改善箇所説明図

高圧燃料パイプインジェクター側取付ナット

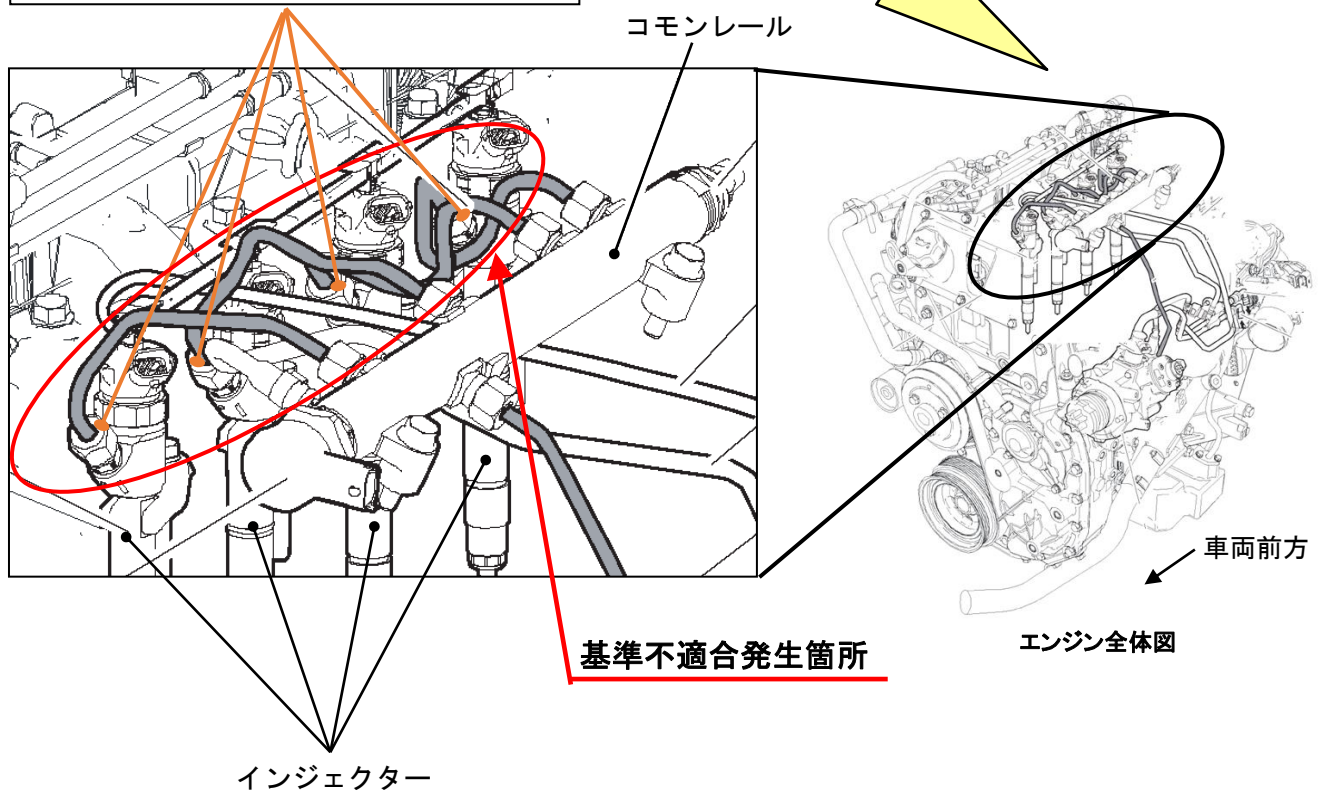
エンジンのコモンレールとインジェクター間の高圧燃料パイプにおいて、インジェクター側取付ナットの締付方法が不適切なため、当該ナットの締付トルクが不足しているものがある。そのため、エンジン振動によって当該ナットが緩み、燃料が漏れるおそれがある。

全車両、当該ナットを規定トルクで締付ける。

注： は正規トルクで締付ける部品を示す。
